**徳島市一般廃棄物中間処理施設
建設予定地における災害リスクと
対策に関する検証結果報告書**

【概要版】

**令和7年2月
徳島市**

地震発生後の津波浸水シミュレーション（時間ごと）

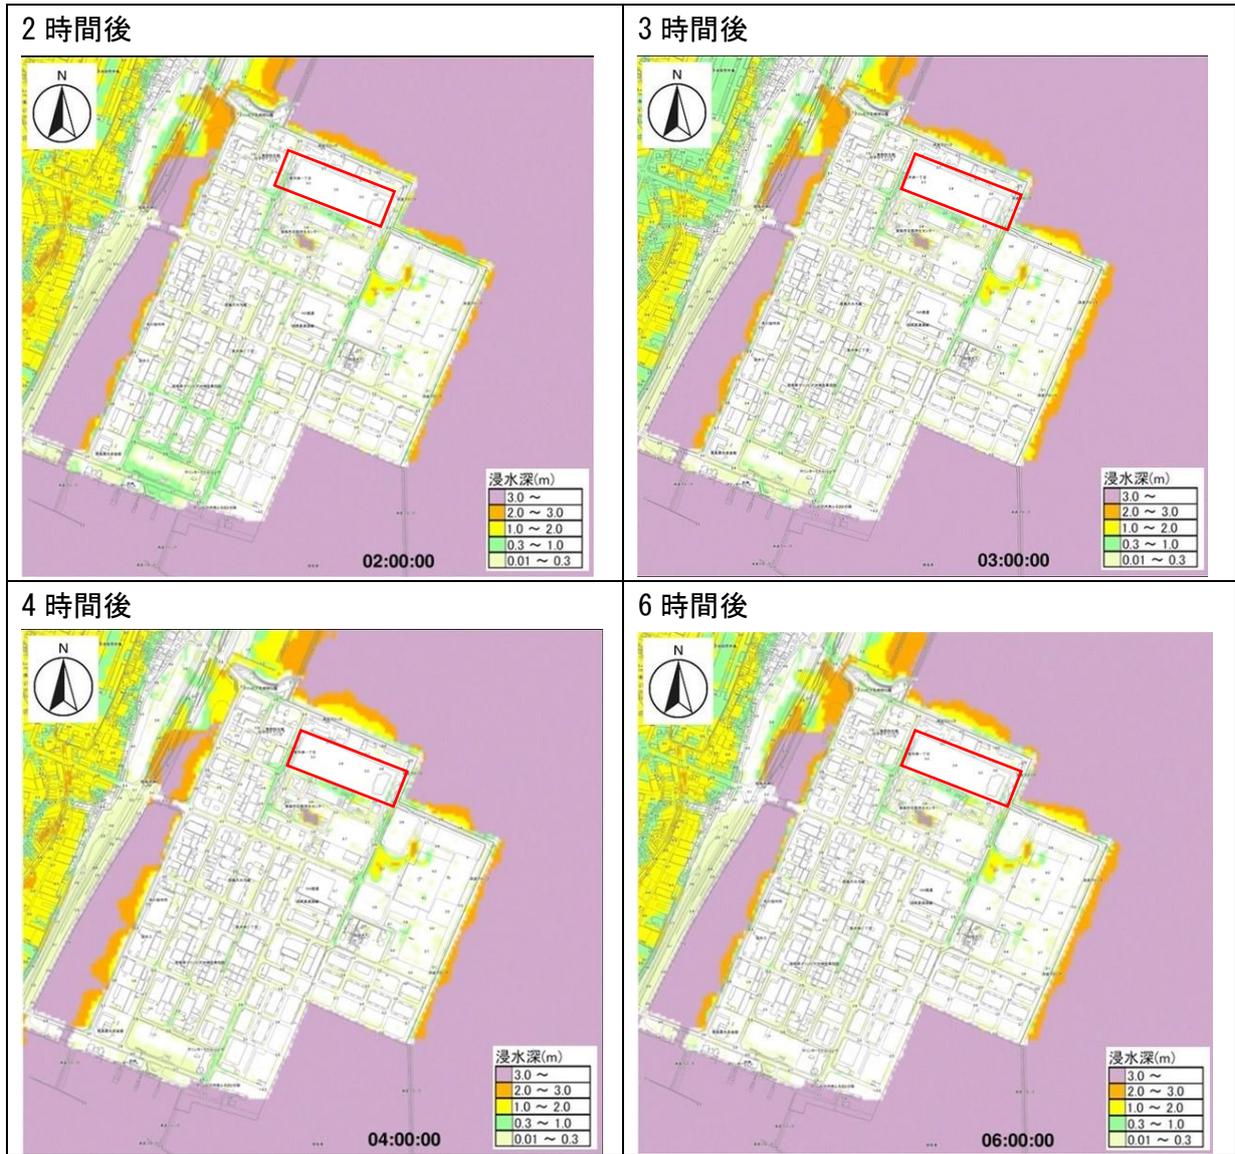
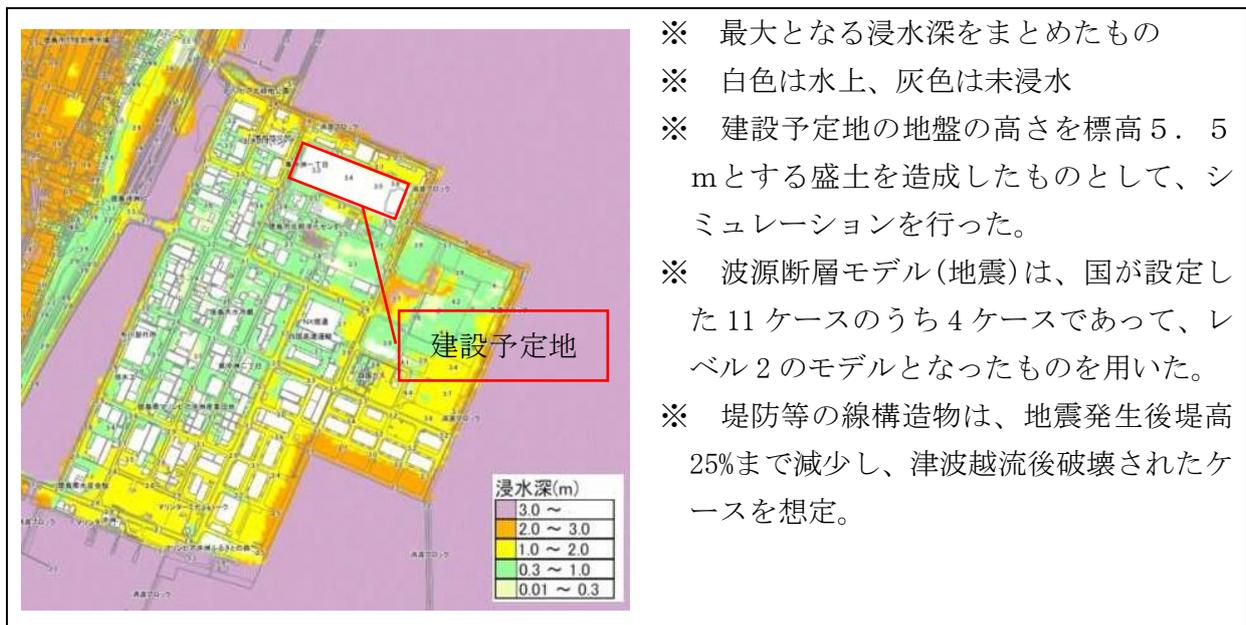
- ・ マリンプピア沖洲を対象とした南海トラフ巨大地震が発生した場合の津波について、計画されている盛土造成を考慮し、また、マリンプピア沖洲の地形、建物データを高度化した上で、徳島県の津波浸水想定と同等のシミュレーション手法を用いて当該地域の津波リスクを評価した。
- ・ その結果、施設の盛土造成かつ地震による地殻変動を考慮した地盤高は、周辺地域の津波最大水位より高く、少なくとも、本計算条件においては、当該地では南海トラフ地震による津波の浸水は発生せず、また、盛土の四辺に勾配をつけているが、津波がそこをせり上がることもなかった。
- ・ マリンプピア沖洲地域の津波の浸水は道路に沿って、20分かけて、地区内の道路を覆うように進むため、流速もさほど大きくない。このため、津波による洗堀が大規模に発生するとは考えにくい。

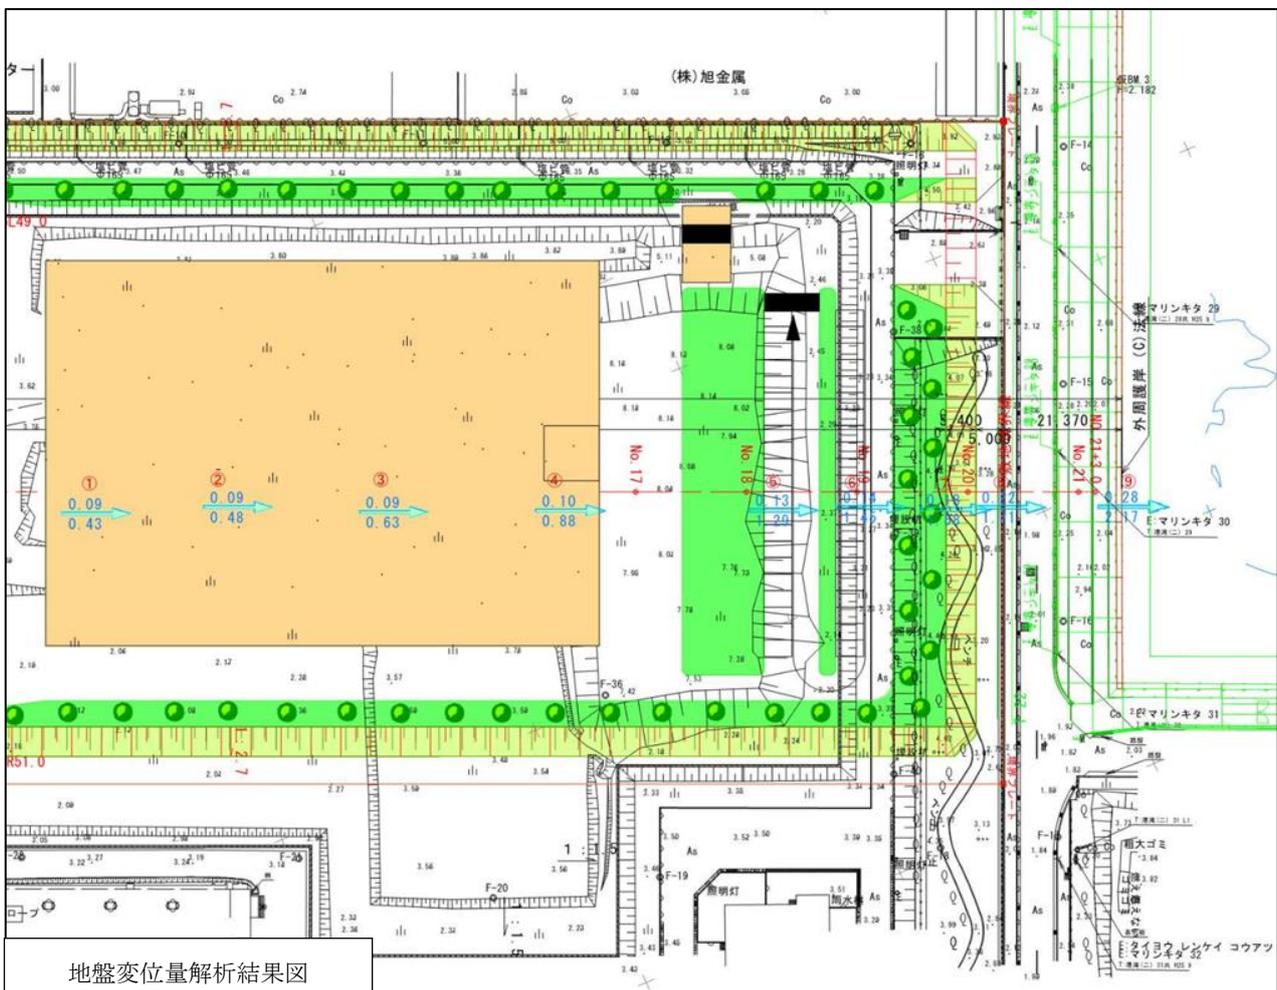
- ・ マリンプピア沖洲での建設予定地の選定について、「災害リスクに対して理想的とは言えないものの、十分な調査と対策を行うならば、地盤工学的には候補地として事業を進めることに問題はない」と言える。
- ・ 当該施設は高い煙突や大型機器類、多数のプラント配管など、不同沈下や相対的な変位に対する許容値が厳しい施設と思料され、沈下に対しては、地盤改良などにより対応は可能だろうが、地震時に施設全体の広い範囲にわたり側方流動を抑えることは難しい。ある程度の側方流動の発生は許容できるよう、当該施設の設計も含めて合理的な対策方法の採用が必要である。
- ・ そのほか、想起される懸案事項としては、細粒土層であるB2層（浚渫土）およびAc1層（沖積中部粘性土層）であっても、地震後数カ月から数年にわたり、過剰間隙水圧の消散に伴う圧密沈下が発生する可能性があること、地震時に杭に大きな横荷重が作用する可能性があること、周辺の護岸の波浪による変状の痕跡やT字の交差点での舗装の損傷が激しく、土砂の吸出しや地中への海水の侵入などによる地盤の脆弱化が懸念されることが挙げられる。

- ・ 地盤液状化リスクや施設の重要度などを併せて勘案すれば、施設部の基礎は杭基礎とすることが合理的であると考えられる。基礎の損傷は上部構造に与える影響が大きく、また上部構造に比べて発見しにくく補修も極めて困難であることなどから、杭基礎選定・設計には大地震動時の設計用外力として地盤変形を考慮し、構造物－杭－地盤系の地震応答解析を行いその安全性を確認・照査すべきである。なお、施設の要求性能に合わせて必要に応じて地盤の液状化対策や側方流動対策などについても併せて検討し照査することが望ましい。
- ・ 現段階では地震による広域地盤沈下、盛土の嵩上げによる圧密沈下、また地震による地盤沈下や地盤変位（側方流動）も考慮されている。一方、液状化後の沈下量や地震後粘土層の長期的な沈下が評価されておらず、入力地震動の継続時間や周波数特性などの影響が十分に考慮されていないことから、南海トラフ巨大地震が発生した場合の地盤沈下量はより大きくなる可能性があると考えられ、また、地盤変位（側方流動）も液状化した後の地震動による地盤の揺れ、護岸の変状などによってより大きくなる可能性があり得る。こうしたリスク要因も考慮し、増設予定盛土の高さや敷地周辺の対策（矢板設置など）を検討すると共に、対策後の安全性照査を実施することが望ましい。
- ・ 現段階における地盤リスク評価や施設構造物の対策は不十分なところもあるが、今後更なる詳細な検討が予定されている。想定外力の不確実性や地盤のばらつきの大きさ、地盤－基礎－構造物の相互作用の複雑さなどから、信頼性確保のため被害想定や地盤・施設の耐震性能に余裕を持たせることが必要であるが、不経済的になることが考えられる。建設予定地の地盤リスクをより適切に評価し、敷地や施設の壊滅的な被害を避けるための十分な災害対策を講じていくことが可能であるが、想定外の地震動や地盤変状、及びそれに起因する被害が起り得る可能性があることに留意すべきである。
